島根原子力発電所 3号炉 審査資料	
資料番号	S3-EP-004改04(説1-1)
提出年月日	2023年 4月10日

# 島根原子力発電所 3号炉 炉心解析コード (LANCR/AETNA) (妥当性確認と許認可解析への適用性について)

2023年 4月  
中国電力株式会社

# 審査会合における指摘事項一覧（1 / 3）

### 適用性確認時の不確かさ積算実施例（反応度係数の保守因子）

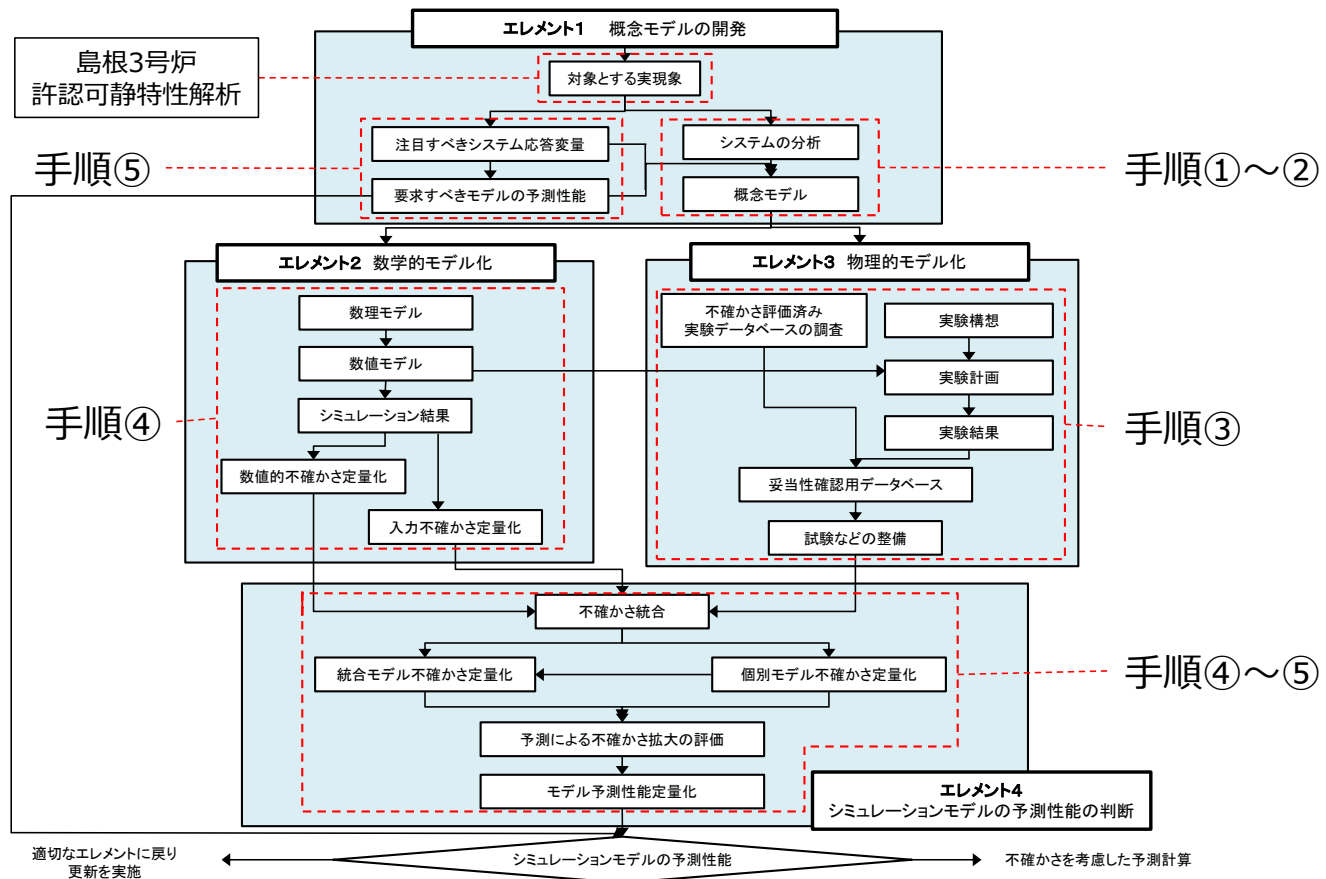
- 許認可解析への適用性確認のための不確かさの積算の実施例として、反応度係数（減速材ボイド係数）の保守因子についての実施結果を以下に示す。
- 応答変量を積み上げた結果は  % であり、要求すべき予測性能（25%）の範囲内である。

- 許認可解析への適用性確認のための不確かさの積算の実施例として、反応度係数（減速材ボイド係数）の保守因子についての実施結果を以下に示す。
- 応答変量を積み上げた結果は  % であり、要求すべき予測性能（25%）の範囲内である。

解析コード	応答変量もしくはコード以外の不確かさ	不確かさ
LANCR	減速材ボイド係数, 実効遅発中性子割合	<input type="text"/> %
AETNA	3次元出力分布, 3次元ノード燃焼度	<input type="text"/> % <sup>注1</sup>
-	炉心一点近似モデルの不確かさ	<input type="text"/> %
-	取替炉心の詳細設計段階の不確かさ	<input type="text"/> %
	不確かさの合計（二乗和平方根） <sup>注2</sup>	<input type="text"/> %

注1：3次元出力分布と3次元ノード燃焼度の不確かさに起因する減速材ボイド係数の不確かさ。

仮に3次元ノード燃焼度の測定の不確かさを考慮した場合でも、「3次元出力分布, 3次元ノード燃焼度」の不確かさは  % 程度となるが、この値とした場合でも不確かさの合計値（上記表に示す二乗和平方根の小数点以下切り上げ値）は変わらない。

注2：上記の各不確かさ成分は独立な偶然誤差であり、不確かさの合計は二乗和平方根で求めている。

### ■ 回答（つづき）（P.10再掲）

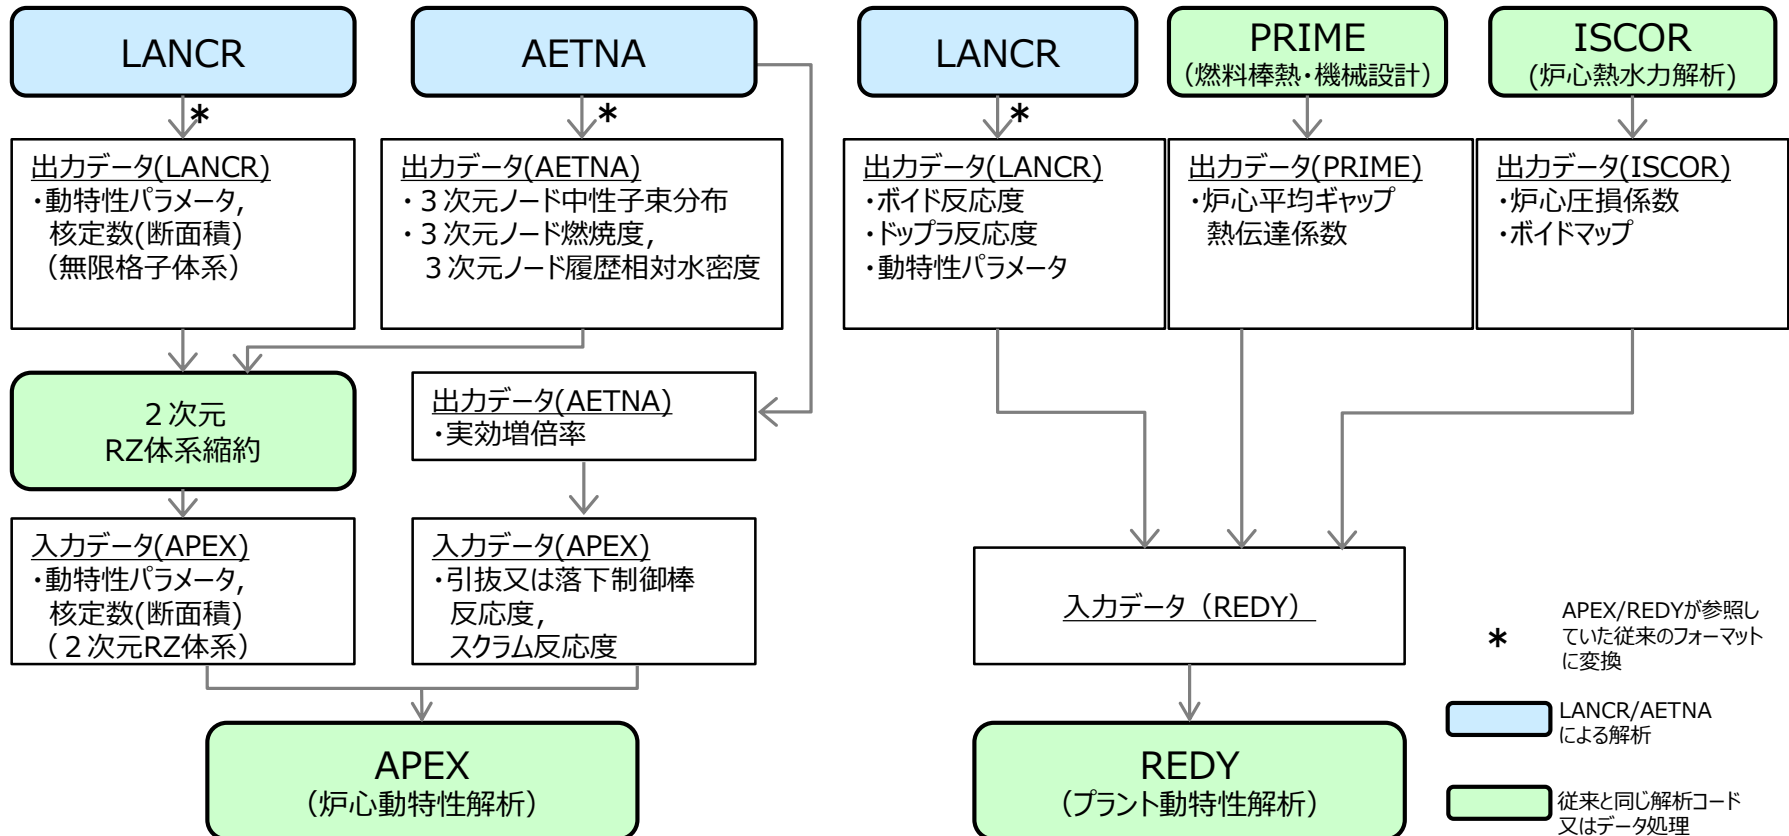
- 指摘事項（第1076回審査会合 2022年9月29日）
- 試験データ等と比較した結果により，妥当と判断した考え方（どういう観点から，何を満たしていればよいと考えるのか）を整理すること。

➤ 妥当性確認において参照する試験の区分を以下に示す。

#### ✓ 総合効果試験

炉心解析時と同様に解析コードの全体的な解析モデルを使用することにより、多数の物理現象が作用した結果を確認できる妥当性確認

#### ✓ 個別効果試験

少数の解析モデルのみに機能を制限させることで、着目する物理現象が作用した結果を十分な感度で確認できる妥当性確認
